Avis sur la création d'une centrale photovoltaïque au sol - Commune de Laveraët (Gers)

N°Saisine : 2025-14 779

N°MRAe : 2025APO93

Avis émis le 10 juillet 2025

Figure 4 : carte présentant les principaux équipements du parc et la synthèse des enjeux écologiques – extrait de l'étude d'impact

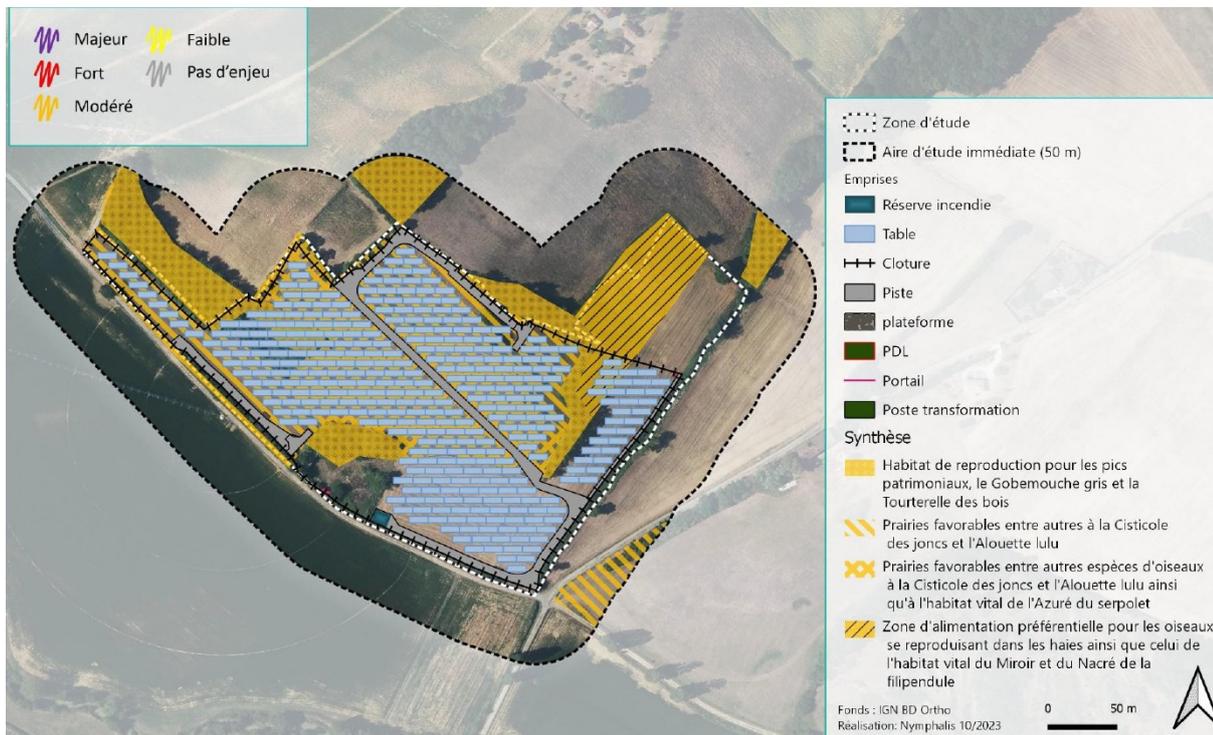
Pour la MRAe, la caractérisation des impacts bruts pour les habitats naturels n'est pas satisfaisante. Faute de description des impacts potentiels et de leurs conséquences écologiques, l'étude d'impact ne justifie pas les niveaux retenus⁹. La réalisation du projet conduira à détruire 1,64 ha de prairies de fauches et de pelouses sèches, 0,38 ha de chênaie pubescente, 0,22 ha de landes.

Les prairies de fauches et les pelouses sèches ne sont pas suffisamment prises en compte comme habitats d'espèces, malgré les incidences sur les oiseaux nicheurs des milieux ouverts et une partie des insectes. Les impacts pour ces habitats naturels ne sont pas évalués comme faibles par la MRAe et nécessitent des mesures d'atténuation.

Compte tenu des fonctions biologiques assurées par les habitats boisés et les landes pour plusieurs espèces faunistiques protégées, la MRAe considère que la séquence d'évitement des principaux impacts n'est pas conduite jusqu'à son terme. Un évitement complet de ces secteurs doit être retenu.

La MRAe recommande de reprendre l'évaluation des impacts du projet sur les habitats naturels, en procédant d'abord à la description des incidences attendues de la totalité des travaux, puis à l'évaluation des conséquences prévisibles sur ces habitats.

Compte tenu des fonctions biologiques qu'ils assurent pour des oiseaux nicheurs, des chauves-souris et des insectes protégés, la MRAe recommande un évitement complet des boisements, des haies et des landes. La MRAe recommande de définir la distance nécessaire entre les aménagements et les lisières boisées et les landes afin de maintenir l'attractivité de ces zones pour ces espèces.
